別図3 旧トレンチの写真からはS-1が活断層ではないことは明らかであること  
(小島(2017)の本文説明用資料2)

別図6 本件評価書の想定するS-1の活動間隔や活動規模は科学的にあり得ないこと

別図7 旧トレンチの段差は自然な侵食により形成されたものであること

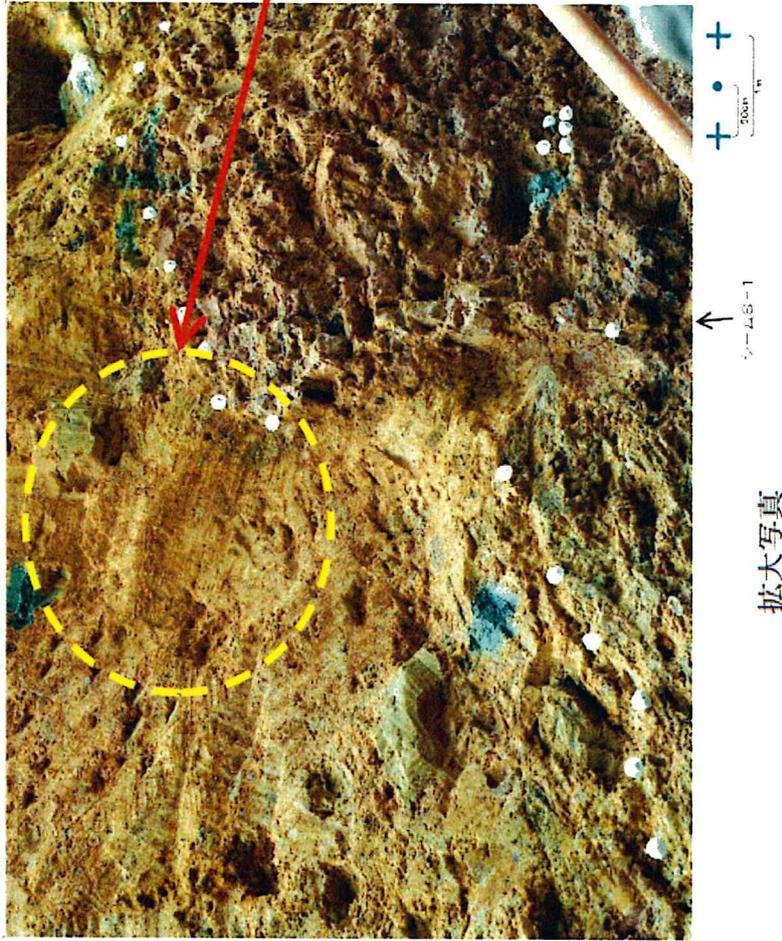
**旧トレンチは直接確認できないが、評価に係る重要な事柄は、スケッチと写真から相当な程度判断できる  
(旧トレンチ北西壁の堆積層基底面の段差直上の拡大写真から観察できることの例)**

- ・旧トレンチの段差20～35cmを変位とすると、厚さ1m程度の砂礫Ⅱ層で掘削時にこの変位が生じたこととなる。
- ・もし、S-1が活動したのであれば、少なくとも段差の直上の砂礫Ⅱ層にせん断や擾乱が生じていなければならない。
- ・しかし、せん断や擾乱は全く認められない。

断層変位はなかったことを示す。

図L 旧A・Bトレンチにおける変位基準面認定の妥当性

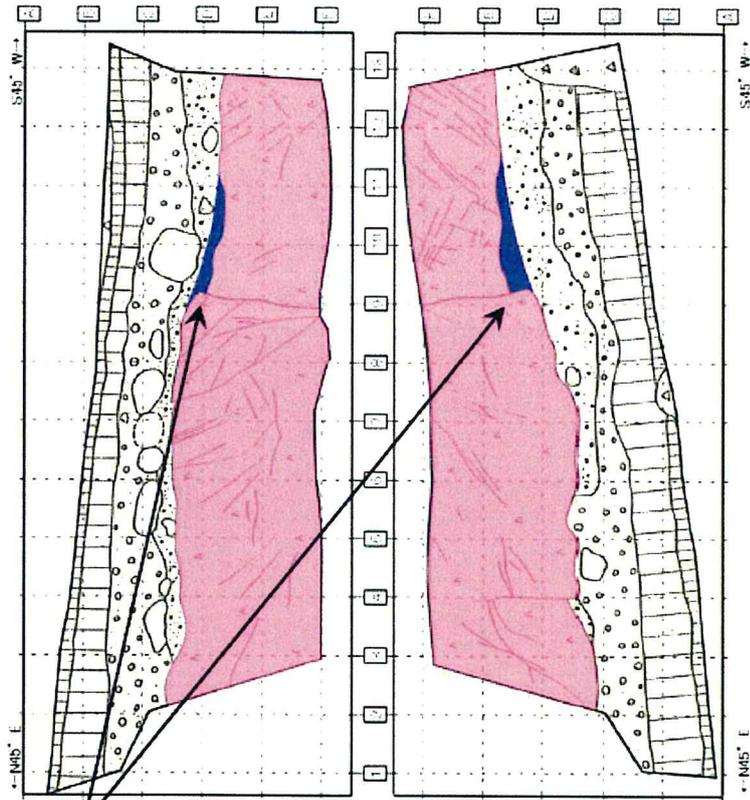
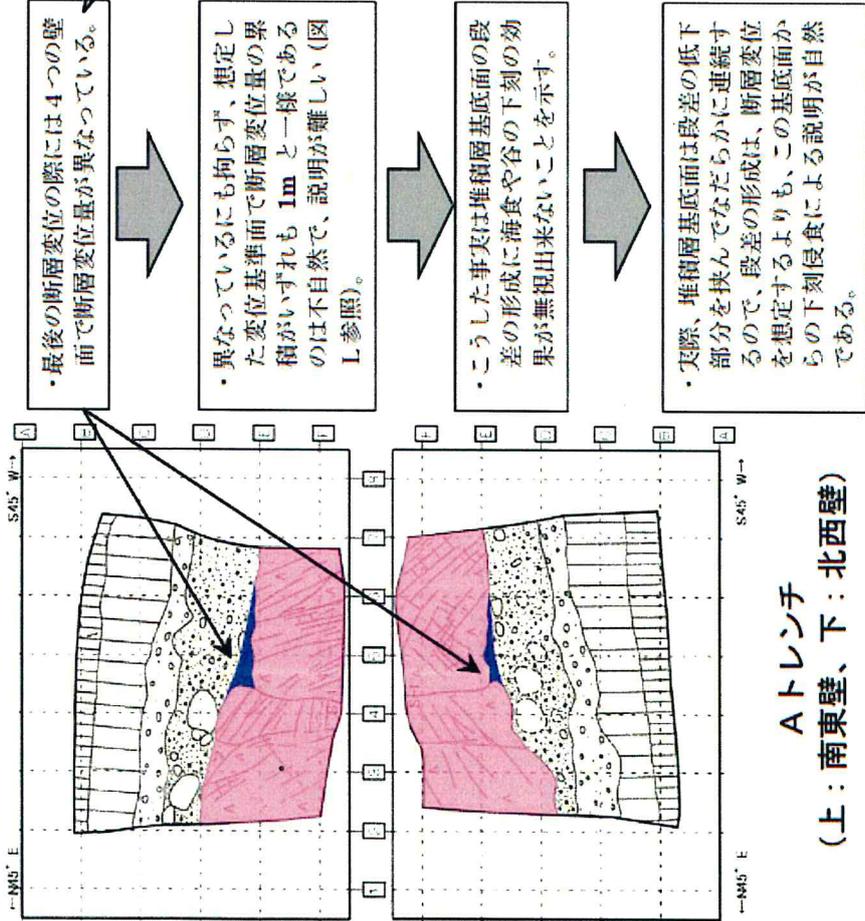
・評価書では、形態的特徴が旧A・Bトレンチの4つの壁面に共通して認められることをS-1北西側の活動性を認定する根拠にしている。  
 ・4つの壁面ですべて1mの変位を認定し、『・・・4壁面全てに共通して見られることから、ある地点に偶然かつ局所的に生じたものではない。』としている。  
 ・これは、評価書が想定した変位基準に北東側隆起を示唆する1mの落差があり、これが4つの壁面に共通しているのは、1mの落差が浸食等ではなく断層変位でできたことを示唆する根拠になる、ということを行っているに等しい。

・壁面の堆積層基底面の段差に断層変位を想定する他、さらに同基底面の一部に変位基準面を認定して1mもの変位を指摘するのであれば、本来、その妥当性が断層の活動実態に照らしてチェックされていなければならないが、評価書中にこれに関する記述はまったくない。

- 最後の断層変位の際には4つの壁面で断層変位量が異なっている。
- 異なっているにも拘らず、想定した変位基準面で断層変位量の累積がいずれも1mと一緒であるのは不自然で、説明が難しい(図L参照)。
- こうした事実は堆積層基底面の段差の形成に海食や谷の下刻の効果が無視出来ないことを示す。
- 実際、堆積層基底面は段差の低下部分を挟んでなだらかに連続するので、段差の形成は、断層変位を想定するよりも、この基底面からの下刻侵食による説明が自然である。

別図9 駐車場南側法面の堆積層は再堆積したものでないこと

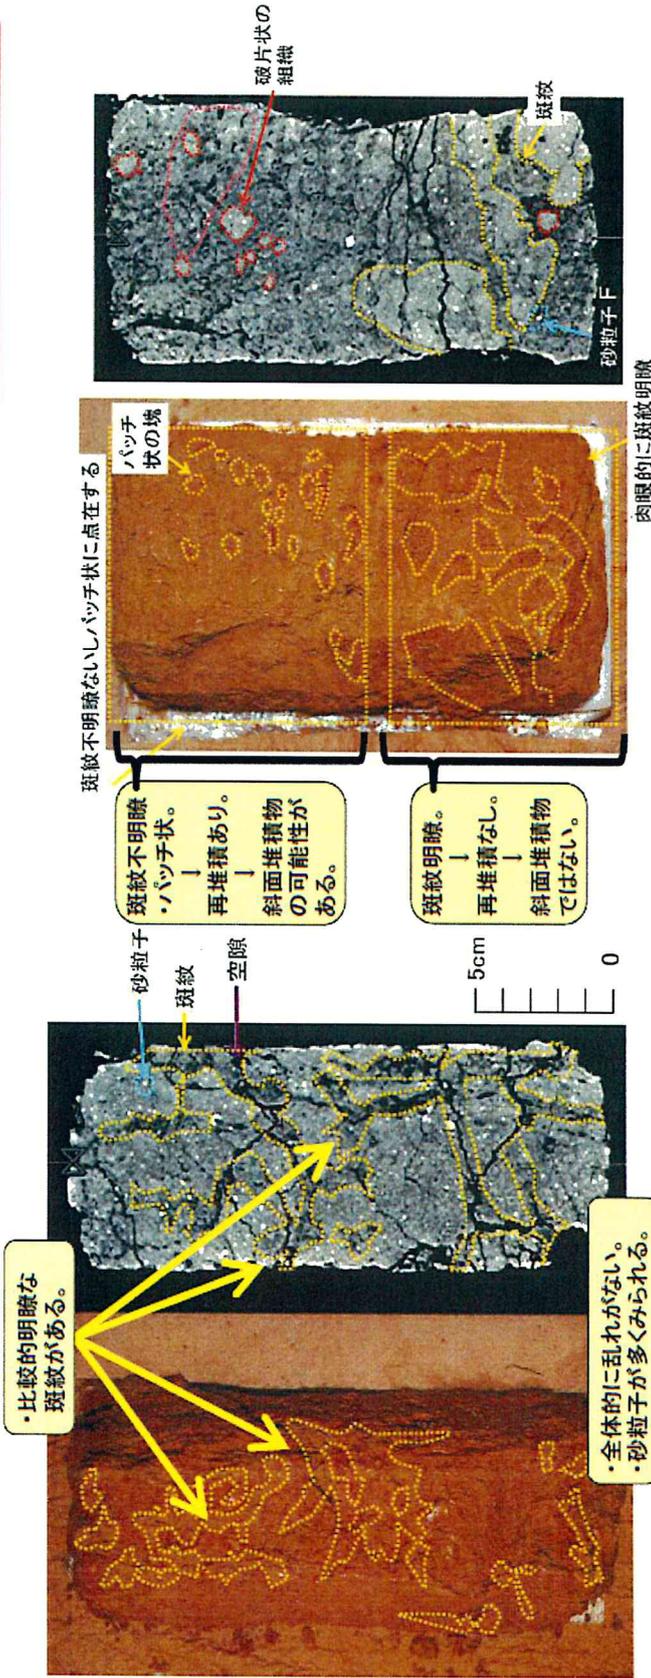
- ・駐車場南側法面の堆積層中の赤色土壌にはトラ斑と呼ぶ特有の土壌構造が認められる。
- ・肉眼でも土壌形成後の擾乱がないことは確認できるが、さらにCT画像観察などの理化学分析でも擾乱が無いことが確認されている。

赤色土壌および下位の堆積層は少なくとも12~13万年前よりも古い地層である。これに変位・変形がないことから、S-1には12~13万年前以降の活動はない。

- ・土壌形成後に再堆積した斜面堆積層の可能性のあるところとそうでないところは明瞭に判別できる。

別図23 No.3トレンチにおいてもS-2・S-6の活動の痕跡は認められないこと (小島(2017)の本文説明用資料13)

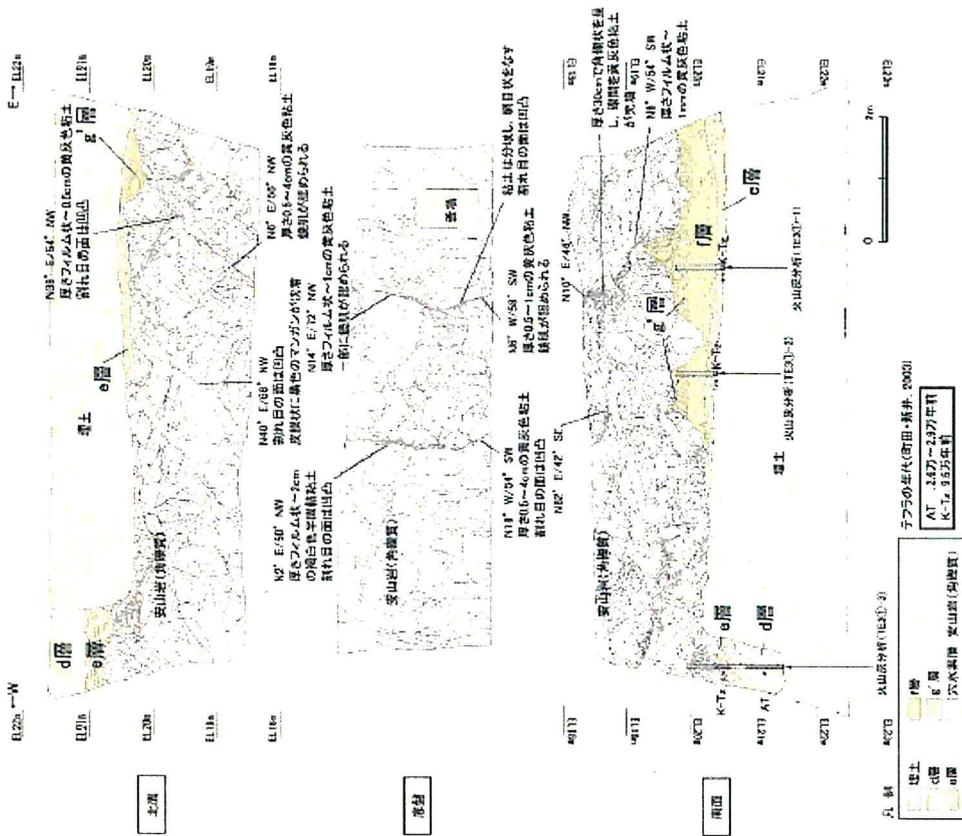
- <北面>
  - ・g層、f層、e層はほぼ水平な堆積構造を示す。
- ・No.3トレンチは、エリア5の凸状地形の頂部に位置する。
- ・凸状地形がS-2-S-6の活動による変形できたのなら、No.3トレンチについても中位段丘I面堆積層には海側から山側に傾斜してはいけないが、全く認められない。
- <南面>
  - ・g層(中位段丘堆積層)の上面はやや海側に傾斜。

図P S-2・S-6北端付近のNo.2トレンチの壁面スケッチ

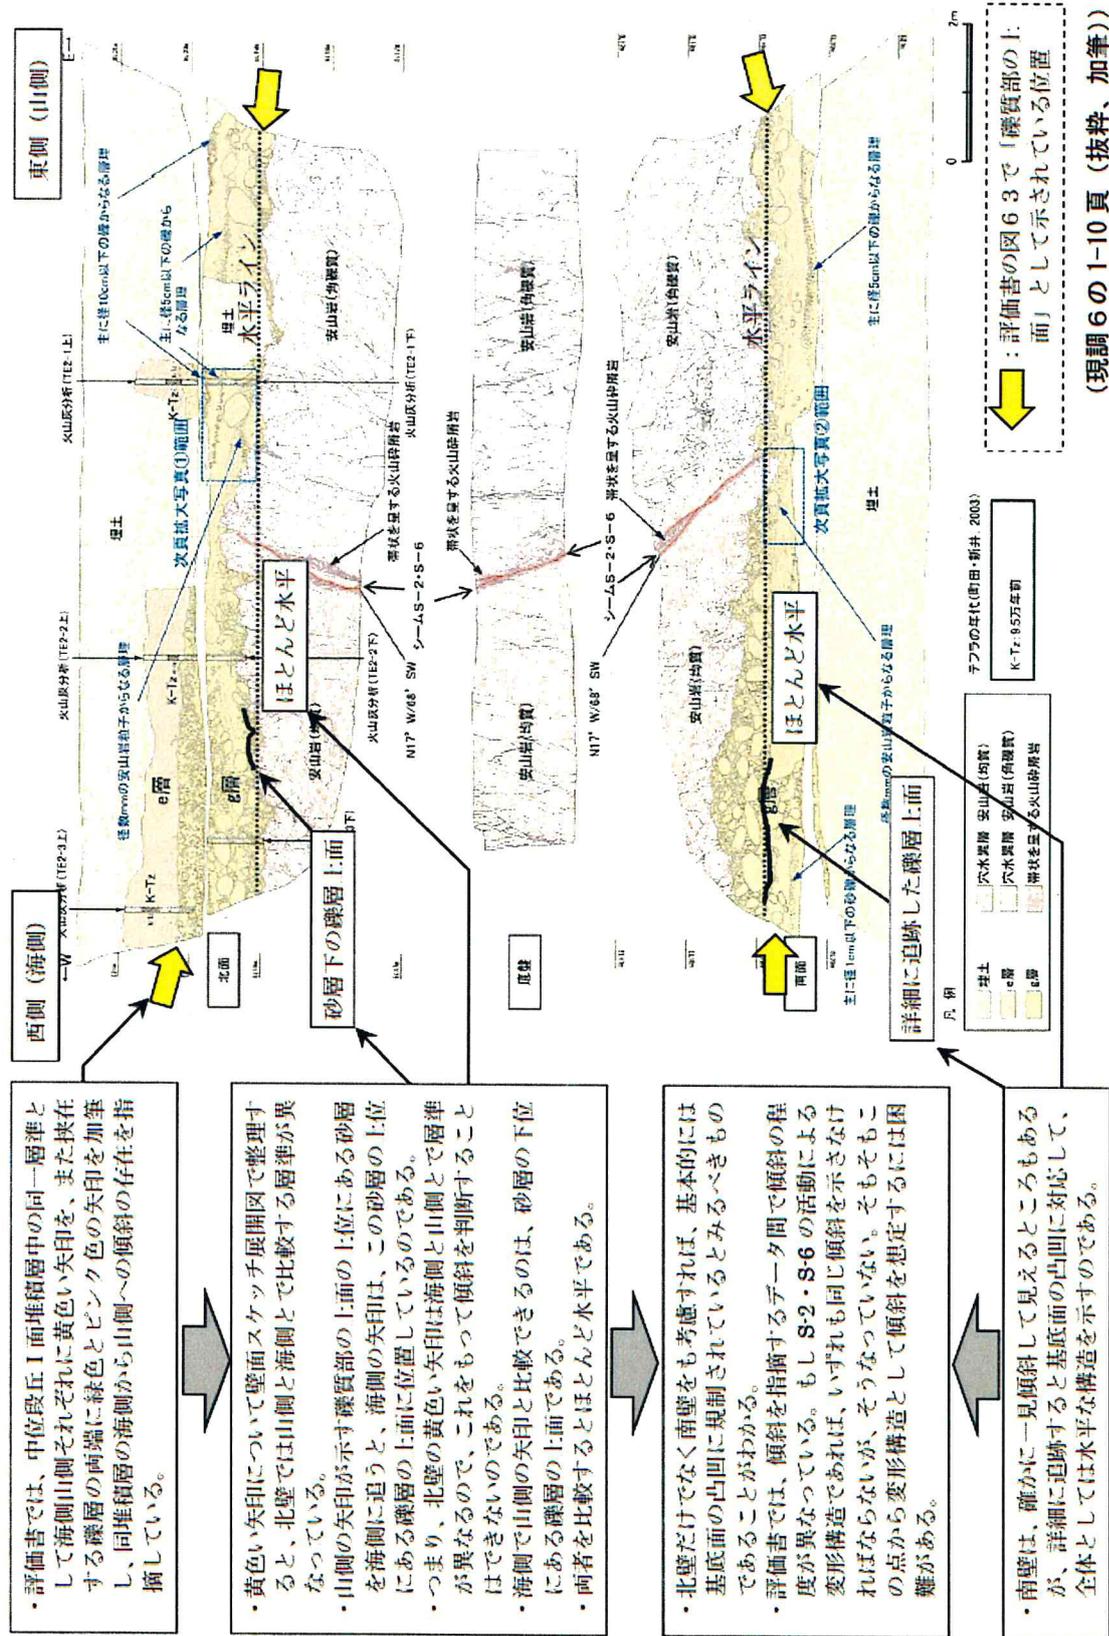
・評価書では、中段段丘I面堆積層中の同一層準として海側山側それぞれに黄色い矢印を、また挟む層の両端に緑色とピンク色の矢印を加筆し、同堆積層の海側から山側への傾斜の存在を指摘している。

・黄色い矢印について壁面スケッチ展開図で整理すると、北壁では山側と海側とで比較する層準が異なっている。  
 ・山側の矢印が示す礫質部の上面の上位にある砂層を海側に追うと、海側の矢印は、この砂層の上位にある礫層の上面に位置しているのである。  
 ・つまり、北壁の黄色い矢印は海側と山側とで層準が異なるので、これをもって傾斜を判断することはできないのである。  
 ・海側で山側の矢印と比較できるのは、砂層の下部にある礫層の上面である。  
 ・両者を比較するとほとんど水平である。

・北壁だけでなく南壁をも考慮すれば、基本的には基底面の凸凹に規制されているとみるべきものであることがわかる。  
 ・評価書では、傾斜を指摘するデータ間で傾斜の程度が異なっている。もしS-2・S-6の活動による変形構造であれば、いずれも同じ傾斜を示さなければならぬが、そうならぬ傾斜を示さぬ点から変形構造として傾斜を想定するには困難がある。

・南壁は、確かに一見傾斜して見えるところもあるが、詳細に追跡すると基底面の凸凹に対応して、全体としては水平な構造を示すのである。

コメント回答(7)①

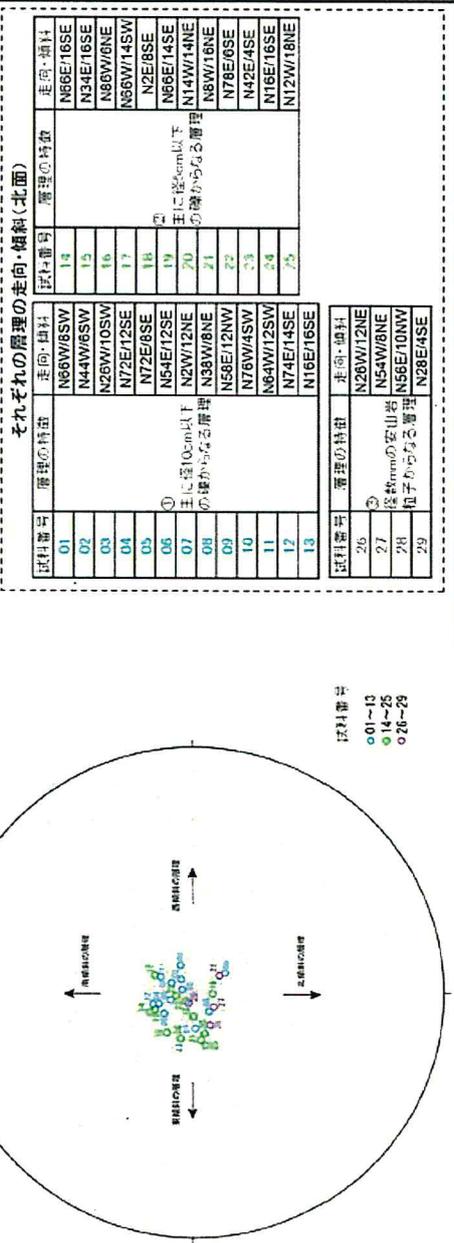
(7) S-2・S-6トレンチの層理面自体は專業者の評価を理解できたが、層理面は割れ目の上を構断していないので、活動性の評価に使えるのか現状ではわからない。層理面や定向配列は断層の近くでは西上がり、基盤も盛り上がっている可能性があるので、層理面の走向傾斜を出してほしい。

・No.2トレンチにおいて、北面の箇所、南面の箇所の層理の走向・傾斜を測定した。その結果を北面、南面の順で以下に示す。

図14 エリア2およびエリア4の地形と基底面高度に変動地形は想定できない (評価書 図53を編集・加筆)

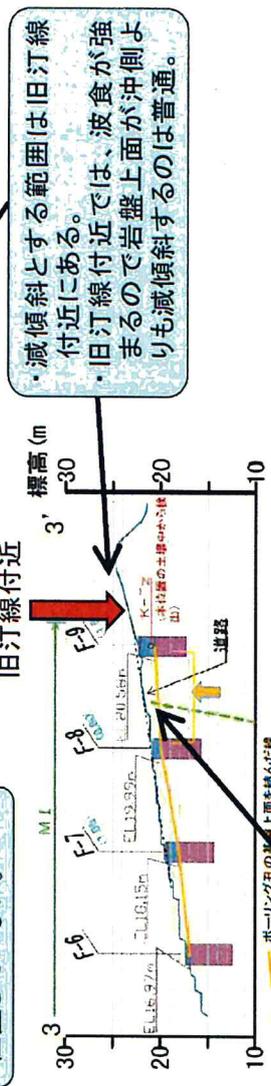
S-2・S-6が旧汀線に位置していない。

S-2・S-6が旧汀線に位置していない。

減傾斜とする範囲は旧汀線付近にある。  
旧汀線付近では、波食が強まるので岩盤上面が沖側よりも減傾斜するのは普通。
